ATZ-381/45-6/19

Dot. postępowania o udzielenie zamówienia publicznego, prowadzonego w trybie przetargu nieograniczonego na **Zakup i oddanie do eksploatacji mikro sieci elektroenergetycznej na terenie kampusu Politechniki Świętokrzyskiej**

PYTANIA

Rys. Pomieszczenie rozdzielni i serwerowni oraz dyspozytorni i stanowisk do pracy.

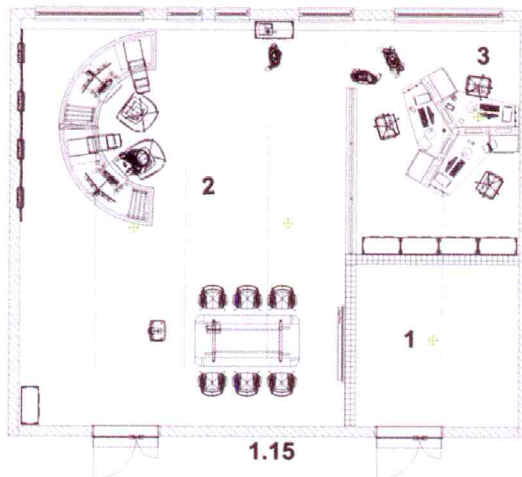
5. W jakim zakresie pod kątem budowlanym będą przygotowane przez Zamawiającego pomieszczenia dyspozytorskie oraz agregatu prądotwórczego?
6. Zgodnie z zapisami pkt. IV. 6. SIWZ „Wykonawca, który polega na zdolnościach lub sytuacji innych podmiotów, musi udowodnić Zamawiającemu, że realizując zamówienie, będzie dysponował niezbędnymi zasobami tych podmiotów,

Ad 5. Pomieszczenie o łącznej powierzchni ok. 120 m² i wysokości ok. 3,5 m, powinno zostać podzielone przez Wykonawcę na trzy następujące części.

Część 1 - oznaczona na poniższym rysunku jako „1”, to pomieszczenie rozdzielni i serwerowni o powierzchni ok. 16 m² (4m x 4m). Ścianki działowe powinny zostać wykonane w technologii gipsowo-kartonowej i wełny szklanej zgodnie ze sztuką budowlaną dla tego typu pomieszczeń. Pomieszczenie to powinno mieć klimatyzację zgodnie z opisem w pkt. 7 załącznika nr 1.

Część 2 – oznaczona na poniższym rysunku jako „2”, to pomieszczenie dyspozytorski o powierzchni ok. 80 m², w którym zamontowano peszel na przewody elektryczne i sygnałowe do stołu operatorskiego, usytuowanego zgodnie z poniższym rysunkiem oraz do wideoprojektora umiejscowionego na suficie w miejscu wskazanym na rysunku.

Część 3 – oznaczone na poniższym rys. jako „3”, to pomieszczenie do pracy. Wykonawca powinien zamontować ściankę przeszkloną, o wymiarach: długość ok. 4 m, wysokość ok. 2,1 m, usytuowaną w miejscu wskazanym na rysunku.

Rys. Lokalizacja generatora prądu

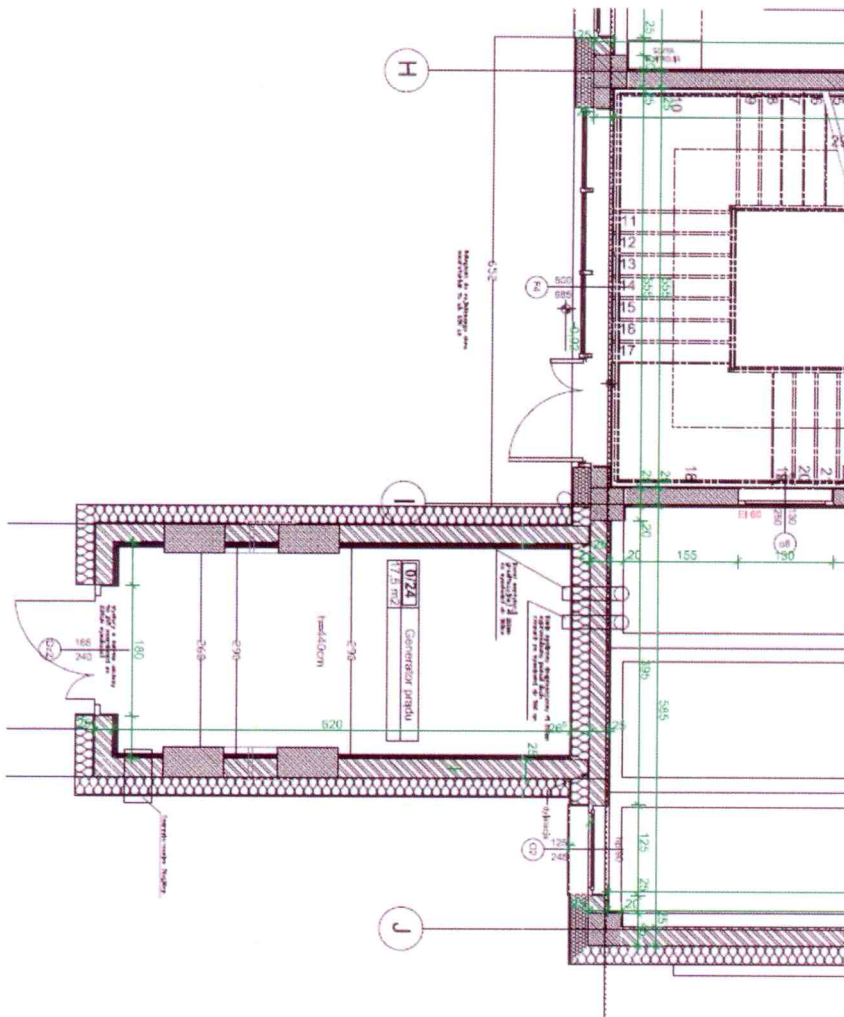
22. W Załączniku nr 1 do SIWZ pkt 4 Zamawiający określił wymagania dla generatora prądu AC zasilanego gazem ziemnym. Na rysunku zaznaczono pomieszczenie, w którym planowane jest umieszczenie generatora prądu, natomiast nie są określone wszystkie wymiary tego pomieszczenia (dotyczy to również pozostałych rysunków udostępnionych w dokumentacji). W związku z tym celem zweryfikowania, czy jest możliwe prawidłowe zainstalowanie generatora prądu zapewniające możliwości jego obsługi i serwisowania oraz spełnienie wymagań BHP i ppoz prosimy o doprecyzowanie informacji dotyczących pomieszczenia przez odpowiedź na pytania:

- a. Jaka jest szerokość wewnętrzna pomieszczenia i czy na ścianach znajdują się jakiegokolwiek elementy ograniczające jego szerokość? Zwracamy uwagę, że do obsługi generatora prądu wymagana jest szerokość nie mniejsza niż szerokość obudowy generatora prądu oraz szerokość przejścia nie mniejsza niż 0,9 m po obu stronach (wymóg dotyczy wszystkich ścian obudowy). Szerokość obudowy wyciszonej generatora prądu o wskazanej mocy jest nie mniejsza niż około 1,4-1,6 m.

- b. Jaka jest długość wewnętrzna pomieszczenia i czy na ścianach znajdują się jakiegokolwiek elementy ograniczające jego szerokość? Zwracamy uwagę, że do obsługi generatora prądu wymagana jest długość nie mniejsza niż długość obudowy generatora prądu oraz szerokość przejścia nie mniejsza niż 0,9 m po obu stronach (wymóg dotyczy wszystkich ścian obudowy). Długość obudowy wyciszonej generatora prądu o wskazanej mocy jest nie mniejsza niż około 3,2-3,5 m.

- c. Jaka jest szerokość i wysokość drzwi do wskazanego pomieszczenia mierzona w świetle przejścia?
 - d. Czy w ramach wykonania prac przewidzianych w Zamówieniu Wykonawca ma wykonać prace związane z dostosowaniem wymiarów drzwi do takich, które umożliwią poprawne wstawienie generatora prądu do pomieszczenia?

- e. Na rysunkach nie jest wskazana wysokość budynku sąsiadującego z pomieszczeniem przeznaczonym na generator prądu. Określenie tej wysokości jest niezbędne do określenia prawidłowej wysokości komina odprowadzającego spaliny z generatora prądu. W związku z tym prosimy o podanie wysokości budynków sąsiadujących z pomieszczeniem generatora prądu.

- f. Z rysunków nie da się odczytać, czy w sąsiedztwie agregatu znajdują się okna i drzwi do pomieszczeń przeznaczonych do pobytu osób. Lokalizacja takich otworów może mieć wpływ na usytuowania wyrzutu powietrza wentylującego obudowę generatora prądu. Prosimy o udostępnienie rysunków sąsiednich budynków z zaznaczeniem okien i drzwi wejściowych do pomieszczeń przeznaczonych na pobyt osób.

a) Szerokość wewnętrzna pomieszczenia dla generatora wynosi: 2,9 m – szczegółowe wymiary znajdują się na załączonym rysunku.

b) Długość wewnętrzna pomieszczenia dla generatora wynosi: 6,2 m – szczegółowe wymiary znajdują się na załączonym rysunku.

c) Szerokość drzwi pomieszczenia dla generatora wynosi 1,65 m, a wysokość: 2,4 m – szczegółowe wymiary znajdują się na załączonym rysunku.

d) Zamawiający nie przewiduje potrzeby dostosowania wymiaru drzwi.

e) Zamawiający wykonał komin spalinowy dwupłaszczowy o średnicy 200 mm, wyprowadzony ponad dach. Czopuch na wysokości 3,6 m - szczegółowe wymiary znajdują się na załączonym rysunku.

f) Odległość do najbliższego okna od zewnętrznej ściany pomieszczenia przeznaczonego do przebywania osób wynosi ok. 6,5 m – szczegółowe wymiary znajdują się na załączonym rysunku.
